**INFORME CONSOLIDADO DE LA EVALUACIÓN
DECLARACIÓN DE IMPACTO AMBIENTAL DEL PROYECTO.
“AUMENTO VIDA ÚTIL PLANTA CATEMU "PROYECTO AVU"”.**

Tabla 2. Antecedentes generales del proyecto o actividad.	
Objetivo general.	El objetivo del Proyecto es prolongar la vida útil y dar continuidad operacional a la Planta Catemu, considerando todas aquellas obras anexas a la operación que han sufrido modificaciones, además de nuevas obras e instalaciones que permitirán mantener la tasa de producción de la planta, y extender su vida útil, por 7,5 años.
Breve descripción del Proyecto.	El Proyecto considera la habilitación de nuevos sectores de obras permanentes (obras proyectadas), la continuidad operacional de la mayoría de las obras existentes (obras existentes que amplían su vida útil) y la postergación de la implementación del cronograma de cierre de algunas obras que comenzarían a ejecutarse desde el año 2023, para extender la vida útil de la Planta Catemu en 7,5 años. Asimismo, se disminuiría la tasa de procesamiento (chancado) desde 1.440.000 ton/año a 1.320.000 ton/año, con una tasa de procesamiento máximo de 110.000 toneladas/mes. Dentro de las obras proyectadas del Proyecto, se encuentran

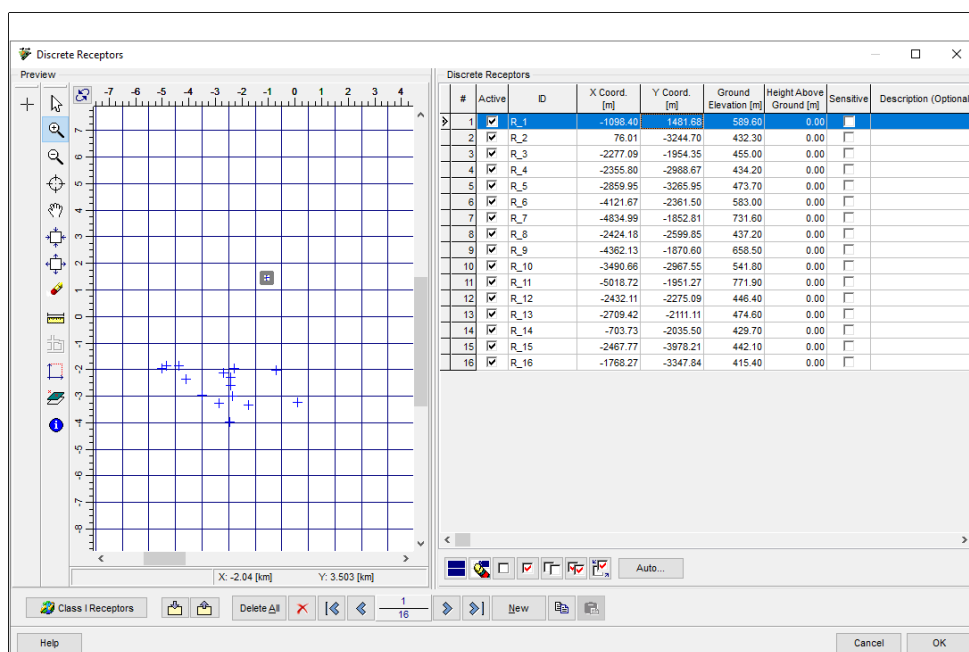
Cabe destacar que dicha condición, no concierne en la condición más desfavorable para los receptores en la evaluación, ya que no considera la ubicación más expuesta del o los receptores respecto de las emisiones a las emisiones, dado que, en términos concretos, evaluar a nivel de piso, subestima las concentraciones que se pudieran establecer en los receptores evaluados.

Lo anterior es un factor relevante, toda vez que el titular aún presentando su evaluación a nivel de piso, presenta aportes considerables respecto a MP₁₀ anual. En ese caso, sería probable que al realizar una nueva evaluación respecto a un nivel de altura de nivel nariz en los receptores, probablemente se incrementaría las concentraciones.

Figura 6.1.1 Proyecto y receptores discretos.

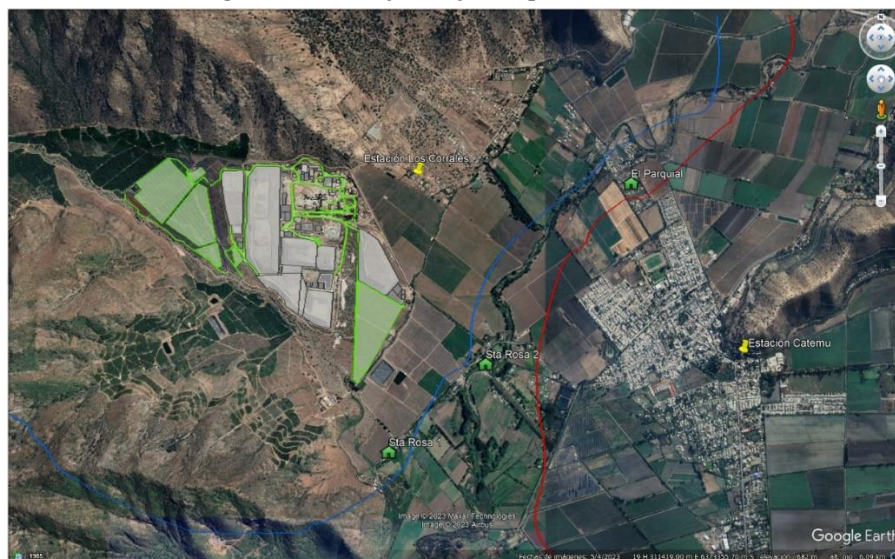
Dado lo anterior, se considera que el aporte de MP₁₀ anual del proyecto sería significativo, toda vez que dicha zona se encuentra saturada por MP₁₀ anual, así como también la línea de base de calidad del aire (Tabla 4-27. MP₁₀ promedio anual, Anexo 1-4 de la Adenda Complementaria) muestra que los 3 años de análisis, los niveles se encuentran por sobre el límite establecido en la normativa (50 µg/m³), confirmando la saturación de la zona.

Por su parte, el titular evalúa 6 receptores respecto de las emisiones de contaminantes atmosféricos, de los cuales 3, corresponden a puntos de estaciones de monitoreo y los otros 3, corresponden a puntos de receptores humanos. En ese sentido, si bien, el lineamiento del SEA indica que el análisis de riesgo a la salud de la población debe realizarse en receptores humanos, es importante mencionar que este proyecto, si bien, evalúa estaciones de monitoreo, estos puntos coinciden con población humana susceptible de impacto, por lo que para efectos de la evaluación, dichos puntos, si serían válidos para representar la exposición de receptores humanos. En la siguiente imagen es posible observar todos los receptores evaluados, en donde se puede verificar que los receptores o puntos más cercanos corresponden al punto Estación Los Corrales, ubicándose en aproximadamente 400 metros del proyecto, asimismo, también es posible observar que dicho punto evaluado representa un conjunto de viviendas.

Adicionalmente, las observaciones no subsanadas adecuadamente por el titular relacionadas a la eficiencia de control para material particulado incrementan la incertidumbre de error asociada a la estimación de emisiones y a los resultados del modelo de dispersión de contaminantes atmosféricos.

Figura 1-14. Gráfico de sulfato versus tiempo

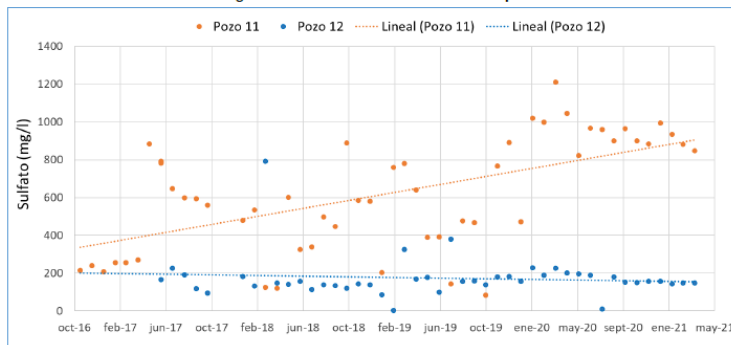
Respecto de los sulfatos, en la Figura 1-14. Gráfico de sulfato versus tiempo, se aprecia la tendencia constante del aumento de concentración de sulfatos desde el año 2016 a 2021.

“Ambas aguas a pesar de tener una signatura química similar dado el contexto geológico donde se encuentran presentan notorias diferencias en ciertos parámetros. El Pozo 12 contiene mayor cantidad de nitratos, lo que podría deberse a que se encuentra más cerca de las zonas de cultivos que el Pozo 11. Por otro lado, el Pozo 11 se encuentra aguas abajo del Pozo 12 y además se ubica aguas abajo de la operación de la planta existente, por lo que la concentración superior de elementos como calcio y magnesio en el Pozo 11 podrían deberse a que el agua ha tenido un trayecto mayor en este punto y por tanto también ha tenido más tiempo en contacto con sedimentos y rocas que en el punto del Pozo 12, mientras que la concentración de sulfatos que contiene puede estar relacionada a la actividad minera de terceros, existente en forma previa en el sector de emplazamiento del proyecto, lo que puede haber gatillado las concentraciones detectadas, cuya cantidad viene aumentando desde el año 2016”.

En la Adenda el Titular incorpora a la justificación previa, respecto de la presencia de sulfatos, en el sentido que las obras a la que podría estar relacionada corresponderían a la planta de flotación tranque de relaves, y que, para efectos de evitar la afectación de aguas subterráneas, el actual proyecto incorpora impermeabilización, sistema de detección de fugas, por lo que el proyecto en su operación normal no considera ningún tipo de introducción de sustancias al subsuelo.
